改善箇所説明図

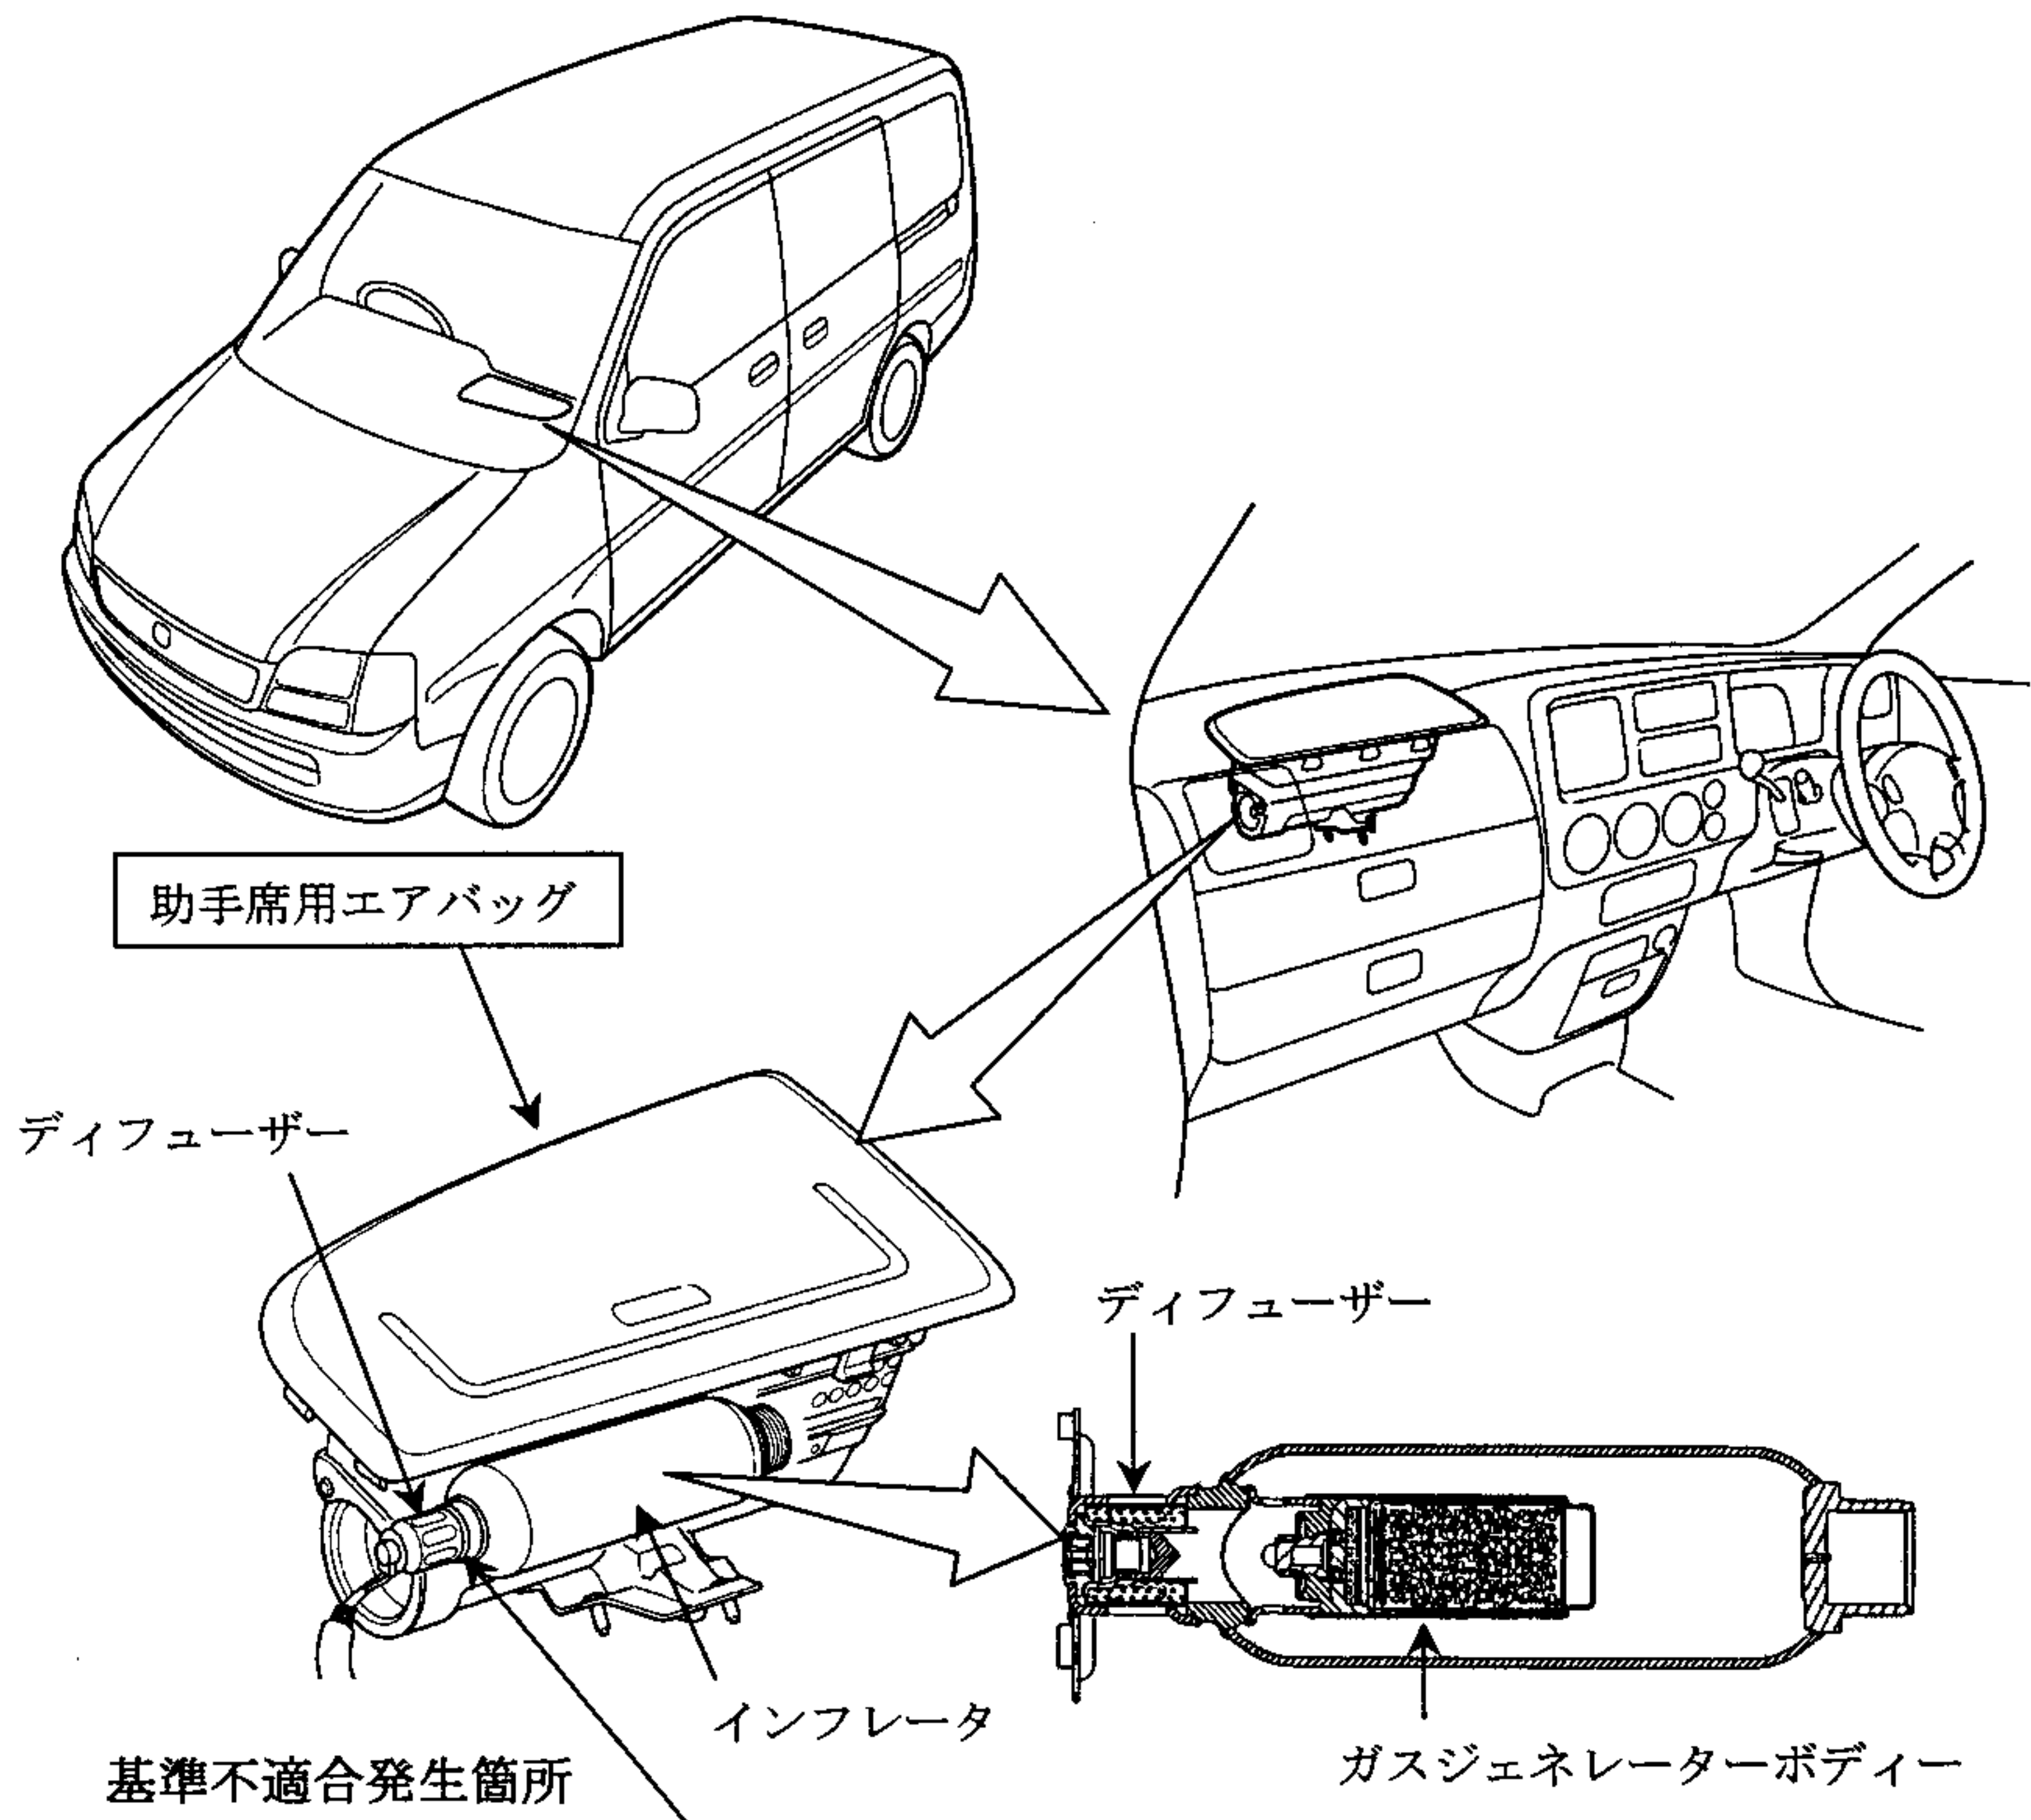
助手席用エアバッグにおいて、インフレーター（膨張装置）内のディフューザー（放散装置）とガスジェネレーターボディー（ガス発生器）の接合部の溶接が不適切なものがあるため、エアバッグが作動した際、当該接合部が剥がれてディフューザーが外れ、膨張ガスをバッグに供給できずに当該エアバッグが展開せず、前面衝突時に乗員に過度の傷害を与えるおそれがある。

全車両、助手席用エアバッグ装置を良品と交換する。

注： は交換部品を示す。

識別：助手席ドアチェッカー車両側のボルトに黄色ペイントを塗布する。
